Avis délibéré de la mission régionale d'autorité environnementale sur la reprise et extension d'une carrière de sables et graviers par la société Carrières Fromant sur la commune de Saint-Bonnet-de-Chavagne (38)

Avis n° 2023-ARA-AP-1507

Avis délibéré le 9 mai 2023

Illustration 2: Phasage de l'exploitation (source : Plans)

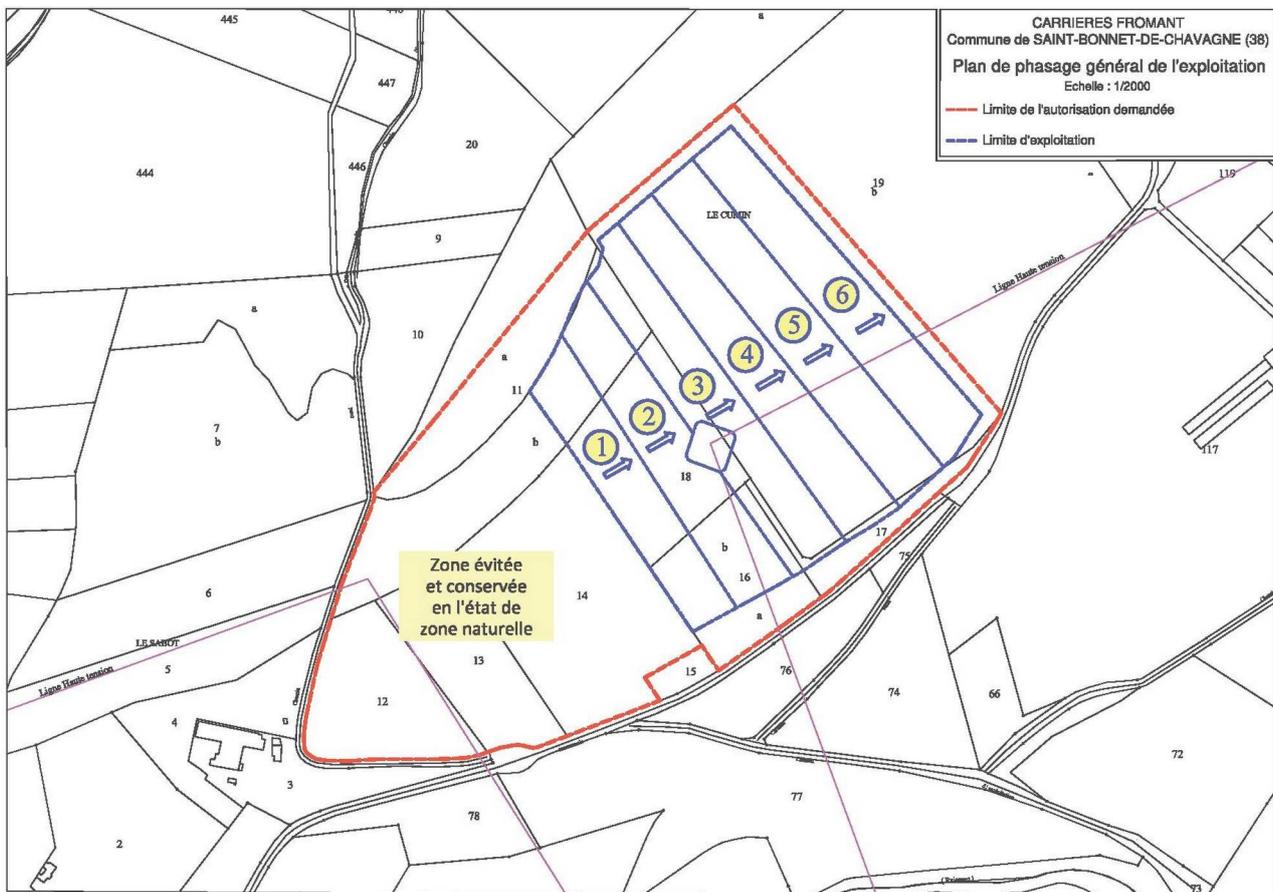
L'exploitation est prévue pour une durée de trente ans, en six phases quinquennales (voir illustration 2), incluant la remise en état au fur et à mesure de l'exploitation et remblaiement et comportera les phases suivantes :

- durant les phases 1,2 et 3 : l'aménagement d'un merlon de deux mètres de hauteur sur toute la longueur de la limite nord-est ;

- durant les phases 4,5 et 6 : en plus du merlon de la limite nord-est, l'aménagement d'un merlon de trois mètres de hauteur sur la moitié nord et d'un merlon de quatre mètres de hauteur sur la moitié sud.

Illustration 3: Espaces naturels préservés grâce à la mesure d'évitement ME1 (source : annexe écologique).

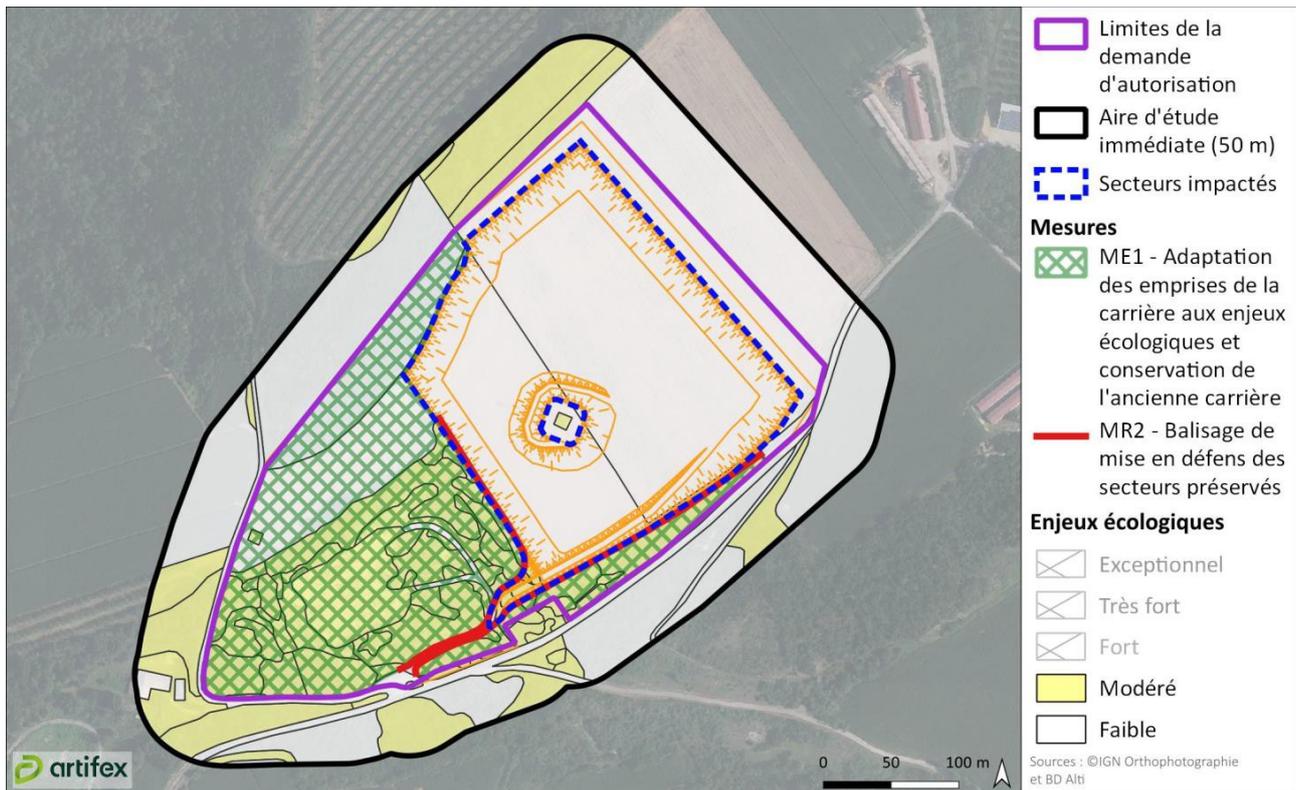
- ME1 : l'adaptation des emprises de la carrière aux enjeux écologiques et de conservation, mesure centrale évitant la totalité des habitats à enjeux (cf. illustration 3) ;
- ME2 : la suppression préventive des plantes hôtes du Sphinx de l'Épilobe au sein des zones exploitées ;
- ME 3 : la suppression des habitats aux espèces pionnières au sein des zones exploitées.

L'Autorité environnementale recommande de préciser les conditions de la mise en œuvre des mesures d'évitement relatives à la biodiversité. Le cas échéant, l'Autorité environnementale recommande au porteur de projet d'anticiper une demande de dérogation à l'interdiction d'atteinte aux individus et aux habitats d'espèces protégées.
